Fijación de Tarifas del SCTLN LT 220 kV Felam - Tierras Nuevas y subestaciones asociadas

*Regulación solicitada por la empresa
Consortio Eléctrico de Villacurí S.A.C.*

(Publicación)

Lima, setiembre 2024

Figura A.2: Flujo de carga LT 220 kV Felam – Tierras Nuevas 2024

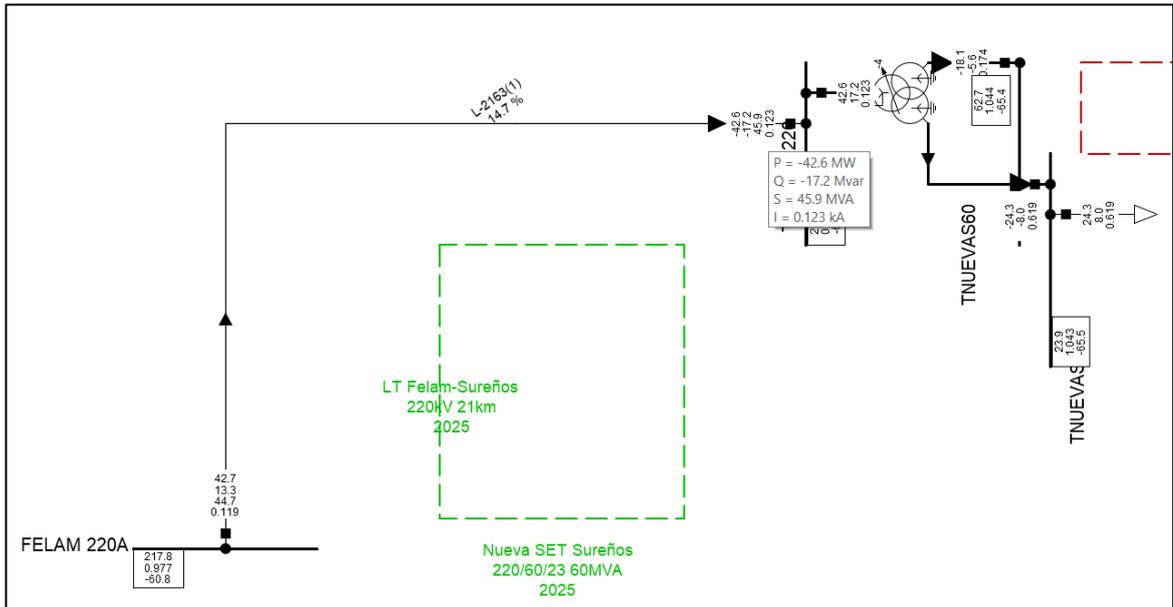
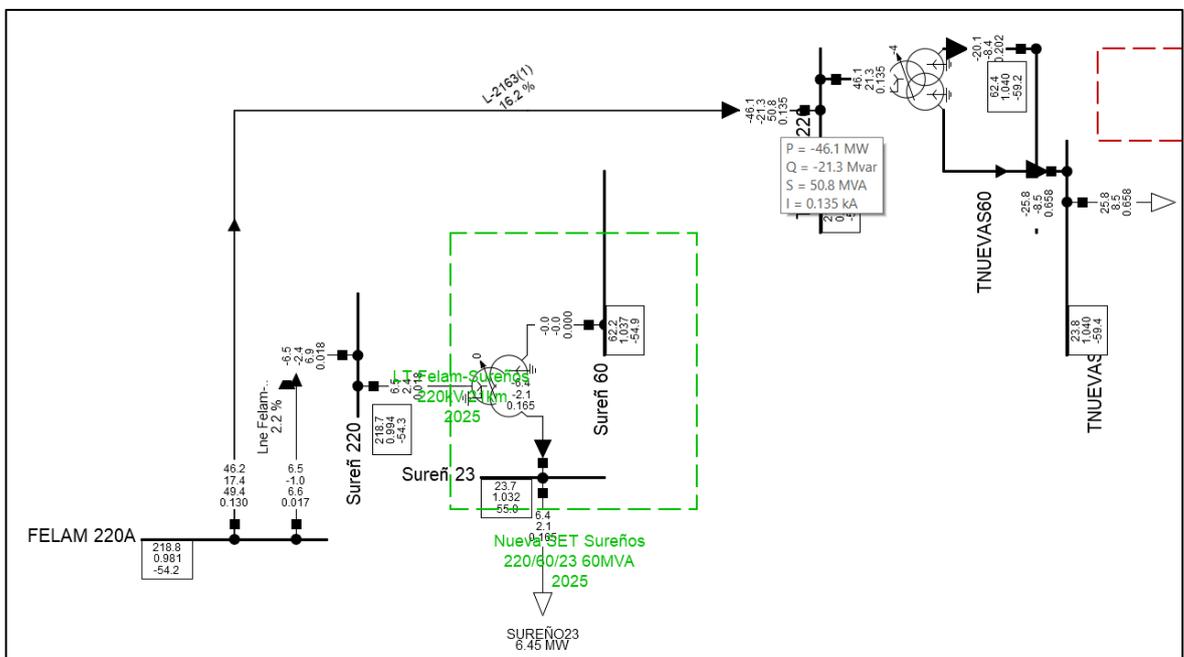
Además, respecto a la información de los archivos de flujo, Electronorte señala que la capacidad de la línea de transmisión al año 2024 es de 24,5 MVA y para el 2027 es de 25,9 MVA, sin embargo, no presenta los sustentos de donde obtuvieron dichos valores. Al respecto se ha revisado la información del archivo de flujo publicado en la PREPUBLICACIÓN verificando que al año 2024 y 2027 la potencia que pasa por la LT Felam – Tierras Nuevas es de 45,9 MVA y 50,8 MVA respectivamente.

Sin perjuicio de lo indicado, se ha identificado que para el caso de estudio del año 2027 – Alternativa 01, se estaba considerando en el modelamiento la LT 220 kV Felam - Tierras Nuevas en doble terna; este modelamiento se ha corregido a simple terna, tal como se realiza en el resto de años de estudio.
